考研 快题设计精选

考研快题设计精选
——景观、建筑、规划、室内

同济大学2010年景观考研真题

同济大学2010年景观真题案例1

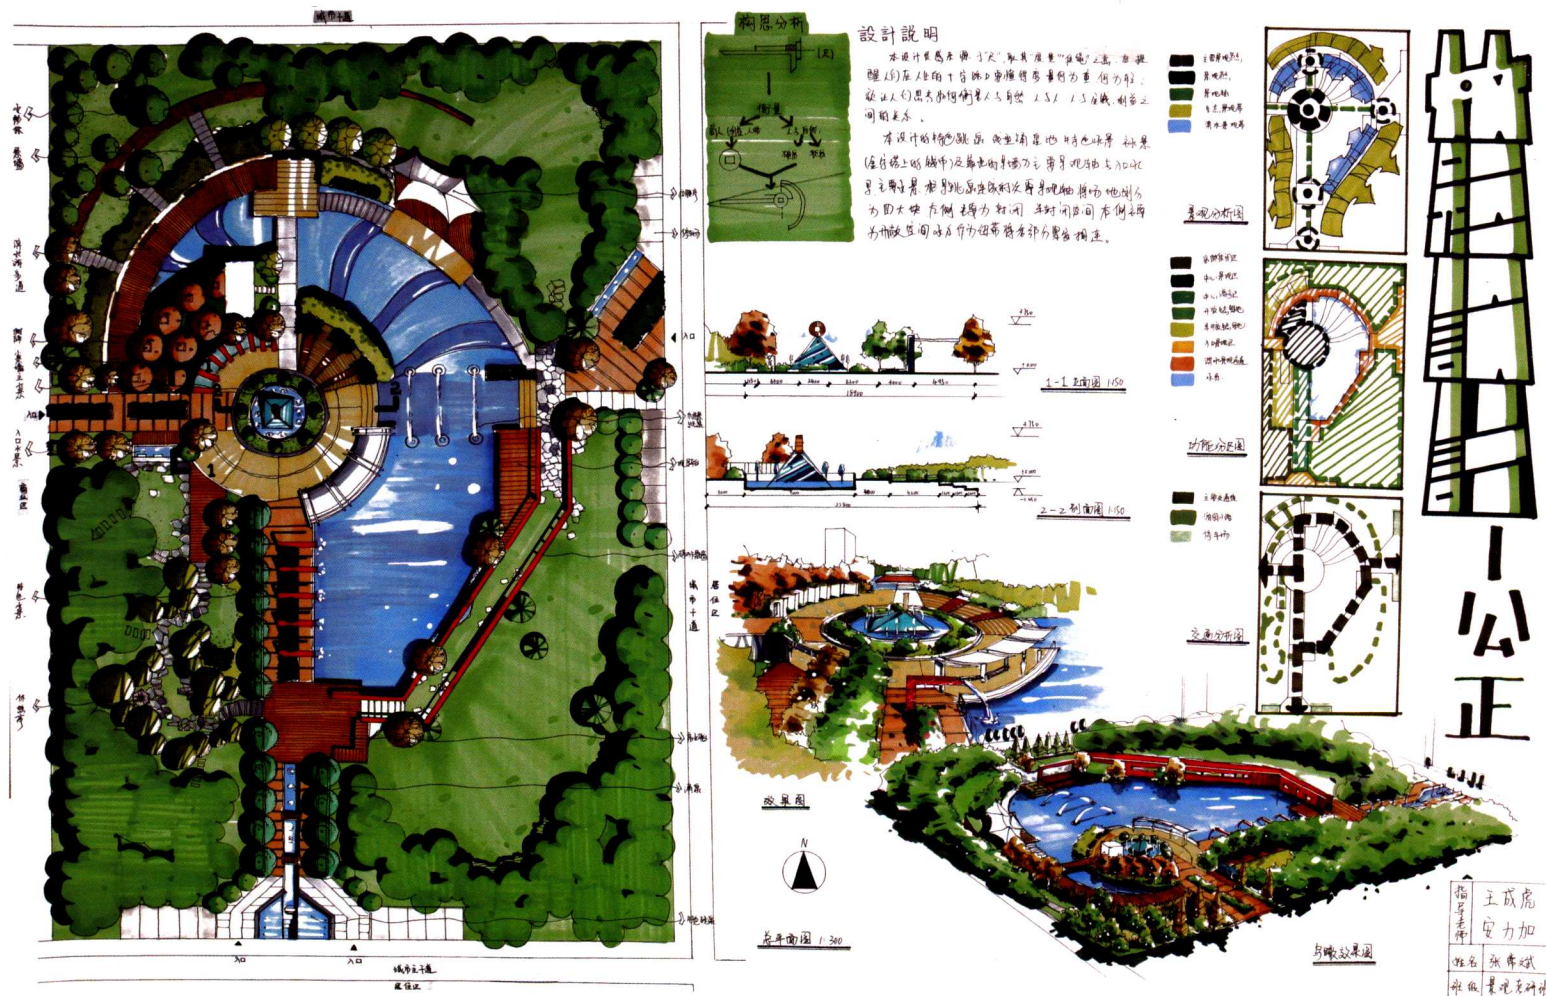
设计：路线结构体系清晰，景观的“轻重”布局从主入口到观景的木站台再到中心的广场区域做了比较适当的考虑，图面中曲线与直线的相契结合有一定的构成美感，但场地设计中由于水域的阻隔显得东西向交通

联系欠佳，应适当考虑便捷的沟通。

表现：图面表现上图底关系清晰、色调清爽、透视感较好，可从构图方面再做一些文章，进一步提升作品品质。

同济大学2010年景观真题案例2

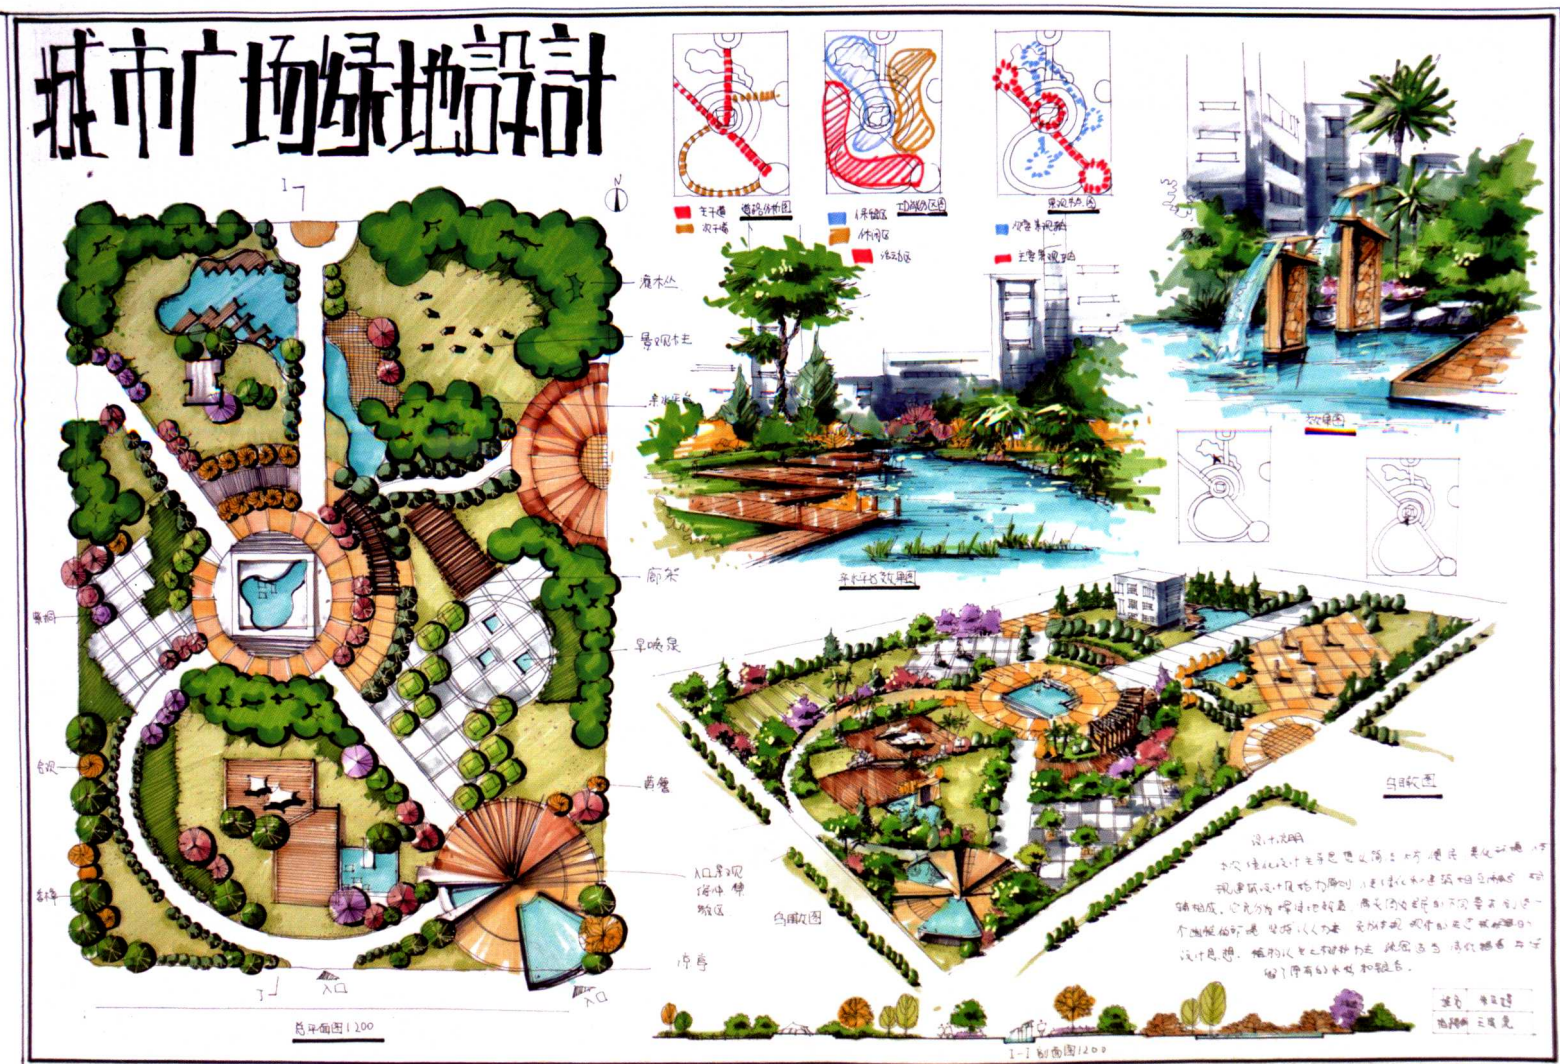
设计: 平面以图形、弧形为主要构图元素, 图面较为丰富。但基地中的水杉林、银杏树未充分运用到设计中。道路虽能满足场地的各方向人流, 整个系统缺乏层次。主次道路未明显区分, 斜向长直路应与沿途空间划分和周边元素紧密结合,

入口欠缺设计。

表现: 版式布局合理, 体块间比例协调, 有一定的设计感。平面整体色调较好, 乔木、草坪水体等景观区分明确, 节点与鸟瞰图透视准确, 选择视角很好。

同济大学2010年景观真题案例3

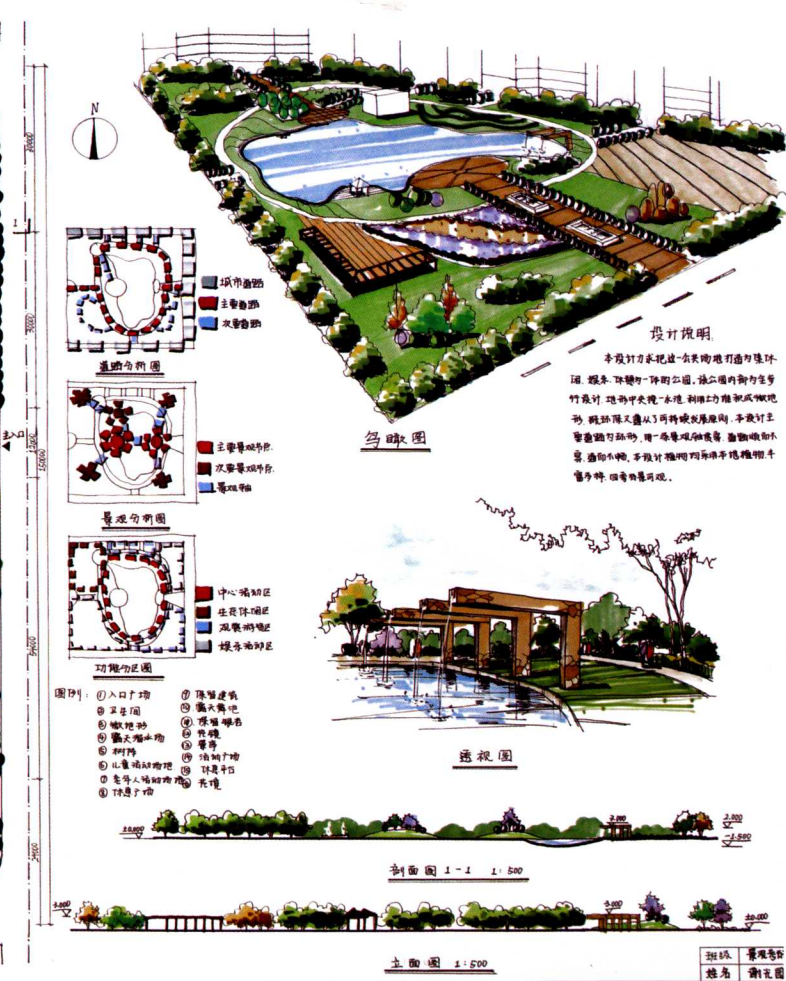
设计：通过游赏式的结构布局安排游览者围绕水面进行游赏，设计中通过道路上及水面周围的节点布置对景观节点在路线、视线上进行相互兼顾，但通过边缘的围合空间及水面周围不同形式的景观空间节点可以看出，整体上体块与体块间的布局略显凌乱，因此整体统一性需要通过整合及相互关联的景观元素

进行加强。

表现：通过大面积的草地绿色及水面蓝色使图面较清爽，但图面表现上略显空泛，应加强植物与景观元素之间的组合衬托关系。版式布局松紧适度，文字与图案的穿插关系也较合理。

同济大学2010年景观真题案例4

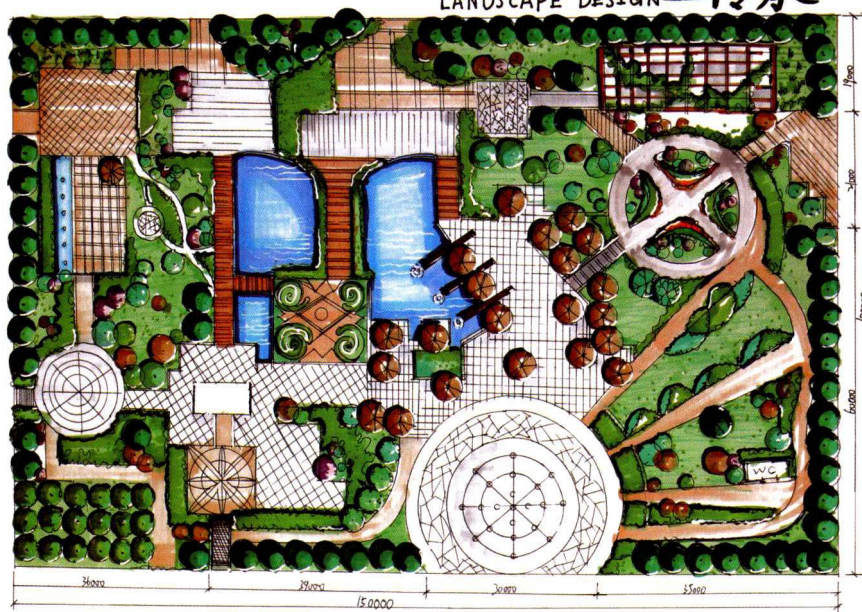
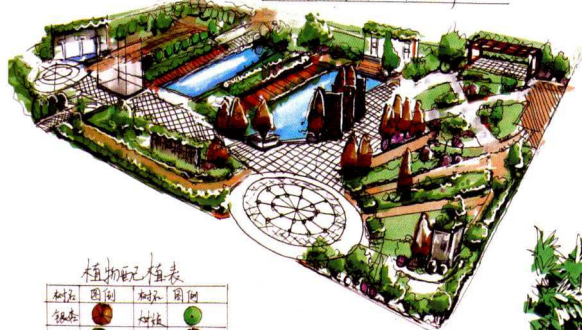
设计：以传承为设计构思，以“尊重历史、憧憬未来”为设计的精神主线，这一点值得提倡，在设计中有历史遗迹的保留，也有类似于入口广场中象征未来的设计，但这些只是从细节上进行的考虑，整体的主题表现不强，所以还没有给人以强烈的“传承”感，设计的路线显得凌乱，景观节点本身的散乱可以从中心区域看出，水域被分割得太散乱，建议适当做一些减法，使设计更整体。

表现：从中心广场到中心水域等场地的设计内容表达清晰，效果图透视也有一定的冲击力，可在此基础上加强一下画面的艺术感。整体版式布局合理，疏密适度，但应给平面图留出景观节点的示例文字区域。

同济大学2010年景观真题案例5

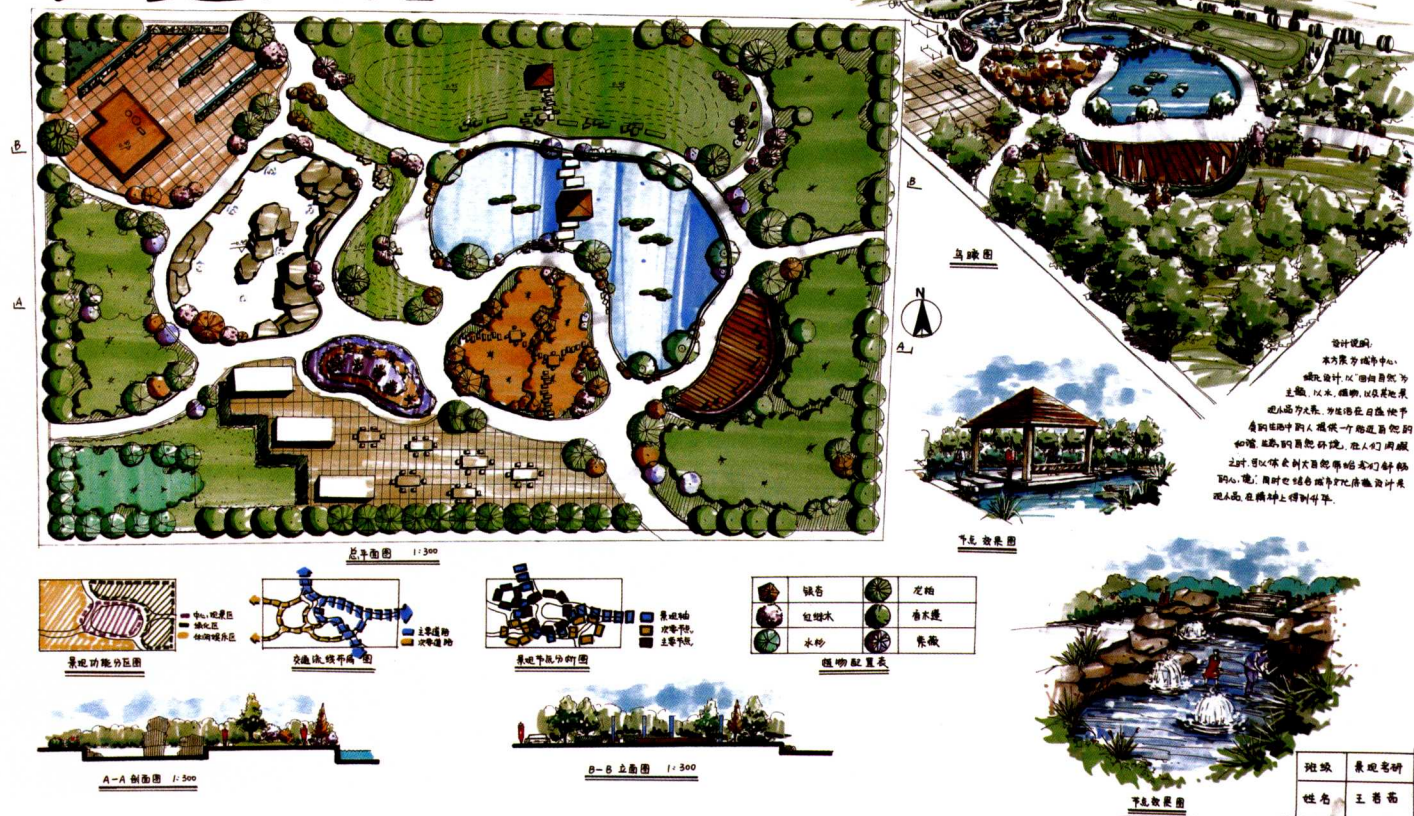
设计采用传统的造景手法，运用了石、亭等一些传统的造景元素，道路的布置上成环状，适于“游”的概念，但设计中对于节点之间的相互关照不足，此外整个方案出现6个出入口，出入口显得太多，容易给人一种迷乱的感觉，体块与体块间缺少咬合关系，可以通过适当的中间元素对它们进行整合。

表现：整体的色调比较协调，给人一种略带温暖的感觉，树种的区分也可见表现的细致之处，节点效果图清晰地表现了石头、水域、水生植物与参与者间的关系。

版式：整体版式布局略显平淡，而且鸟瞰图与平面图之间形成了冲突，应注意。

南京林业大学2006年景观真题案例1

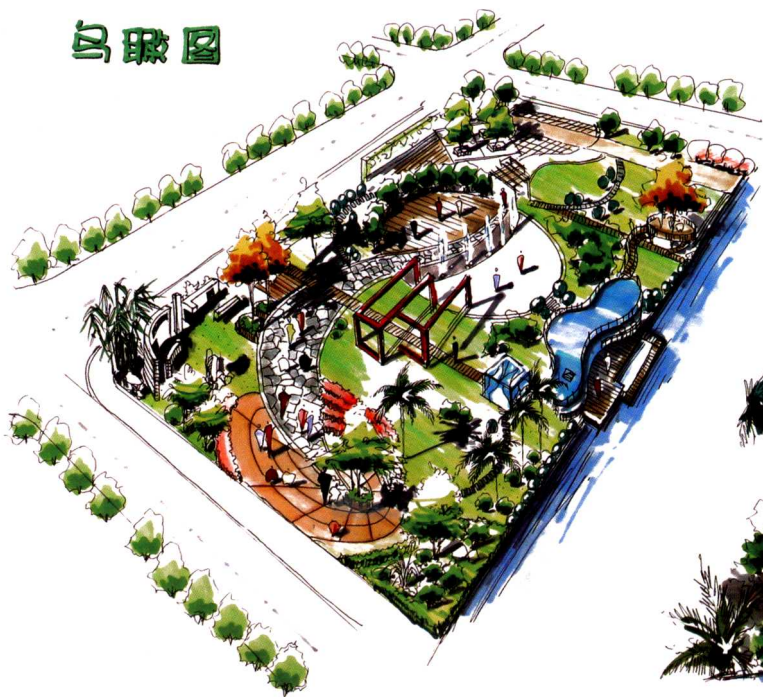
本案设计，可贵的地方在于有一个较好的主题，设计说明中可以看出用了“DNA”螺旋道路路网这样一个奇特的想法。而且在设计中通过曲线间的相互缠绕使得这一概念有一个比较清晰的体现，应该注意的是在此基础上进一步提炼升华，去繁存简。此外

通过一条类似于飘带的曲线主路加之横向上形成对比的直线次路，可以看出场地的主次流线清晰合理。

表现：整体效果统一，但树的暗部等一些相对较重的颜色要做到合理恰当的使用。
